Programa de Infraestructura del Transporte (PITRA)

LM-PI-UP-PN19-2015

FISCALIZACIÓN DEL PUENTE SOBRE EL RÍO TORO AMARILLO RUTA NACIONAL No. 32

Preparado por: Unidad de Puentes

Figura 2: Ausencia de guardavías a la entrada del puente y espaldón funciona de acera.

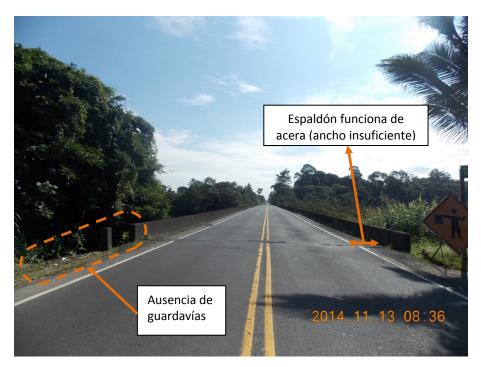
2.2. Guardavías	No se observaron guardavías en los accesos del puente (ver figura 2).	Caída de vehículos al cauce desde los accesos debido a la inexistencia de elementos de retención. Además, se incrementa el riesgo de una colisión frontal vehicular contra la barrera del puente.	Evaluar la necesidad de construir guardavías en los accesos, siguiendo las recomendaciones del fabricante. Procurar asesoría de profesional experto en seguridad vial.

2.3. Aceras y sus accesos	El puente no tenía aceras ni con bordillos de seguridad (ver figura 2). Las barreras vehiculares tenían 70 cm de altura por lo que no cumple los requisitos de altura mínima de baranda (90 cm) que pide la ley 7600. No se observaron peatones transitando por el puente durante la inspección.	Riesgo de accidentes de tránsito por atropello de peatones o ciclistas.	Evaluar la necesidad de construir aceras de acuerdo con los requisitos de la Ley 7600.

2.5. Señalización Captaluces Demarcación horizontal Delineadores verticales 	Las barreras vehiculares estaban sin pintura reflectiva en los accesos y no hay delineadores verticales o marcadores de objeto (ver figura 2).	La ausencia de delineadores verticales y captaluces aumenta el riesgo a accidentes de tránsito en condiciones de escasa visibilidad.	Colocar elementos de señalización faltantes y seguir un plan de mantenimiento con el fin de mantener el puente bien señalado, libre de sedimentos y maleza.
Marcadores de objeto	Los captaluces se observaron en estado regular ya que había ausencia de los mismos en sectores del puente (ver figura 3).		Procurar la asesoría de un profesional experto en seguridad vial.

Figura 5: Condición de las salidas de los drenajes en el puente.

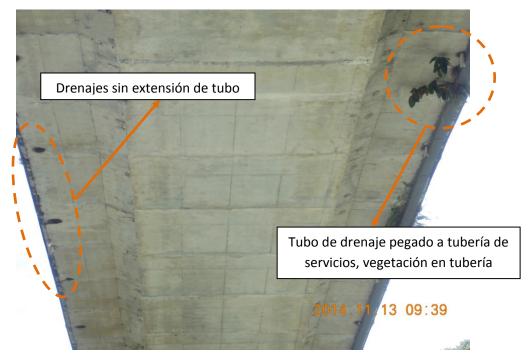
Elementos	Observaciones	Riesgo	Recomendaciones
4.1. Tablero (losa de concreto, rejilla de acero, tablero de acero, tablero de madera).	Para la losa concreto se observó que en las zonas de los drenajes hay problemas de humedad (ver figura 5). Agrietamiento transversal con presencia de eflorescencias la losa en la cara inferior, bajo el tramo en voladizo de la losa (ver figura 11).	Ver riesgo del punto 3.2.	Realizar labores de limpieza en la aéreas circundantes a los drenajes y realizar una evaluación de posibles afectación en la losa Procurar la asesoría de un profesional en reparación de estructuras de concreto reforzado. Ver recomendaciones del punto 3.2.
